### Ergebnisprotokoll

der 12. Sitzung des Ausschusses für Umwelt, Energie und Klima

am 09.10.2014

**zu TOP 5:** Antrag der ESWE Taunuswind GmbH auf Zulassung einer Abweichung vom Regionalplan Südhessen / Regionalen Flächennutzungsplan 2010 (RPS/RegFNP 2010) zugunsten des Windkraftvorhabens "Taunuskamm", Gebiet Hohe Wurzel, im Stadtgebiet der Landeshauptstadt Wiesbaden - **Drs. Nr. VIII / 90.1**

Abbildung 4: Lage der Standortbereiche im potenziellen Vorhabensbereich "Hohe Wurzel"

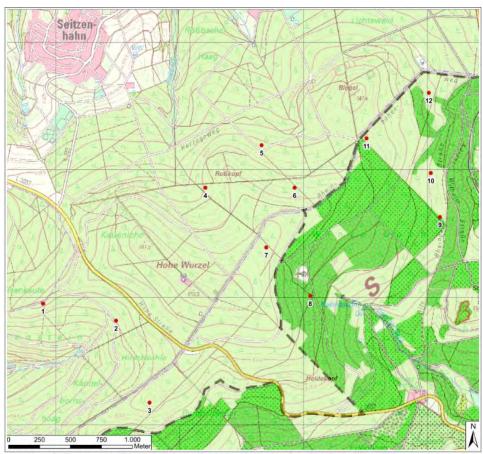
- Begehung der im FFH Gebiet geplanten 4 Standorte 9-12 (s. Karte) mit Herrn Freudenstein (Forstbeamter (MR) a.D.) kommt zum Schluss: "Die im Gutachten getroffenen Aussagen für die genannten 4 Standorte von WEA zur Betroffenheit des LRT Hainsimsen-Buchenwald sind wie dargestellt im Wesentlichen falsch sowie unvollständig."

- Gemäß des Gutachtens von Ratzbor sind evtl. weitere (unbewertete) Beeinträchtigungen bzgl. der Zuwegung möglich
- Mit dem in den Gutachten von Gall und Ratzbor angenommenen Betroffenheits-Radius von 100m um die Standorte und Zuwegung sind jedoch unseren Recherchen zufolge 25.200m2 LRT betroffen, was weit jenseits der erlaubten 2.500m2 liegt.

- Darüber hinaus befinden sich 5 Habitatbäume im betroffenen Gebiet.
